Additif

Règlement technique mondial No 9

SÉCURITÉ DES PIÉTONS

Rectificatif 1

Figure 12...."

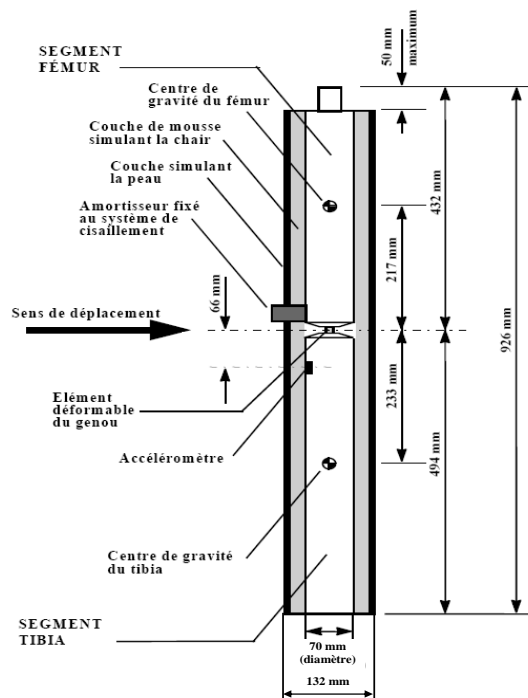
"6.3.1.1 ... masse d'essai de $13,4 \pm 0,2$ kg (voir fig. 12). Les dimensions exactes des diverses parties sont indiquées à la figure 12.

Paragraphe 6.3.1.1.7.2, figure 12, remplacer par la figure suivante:
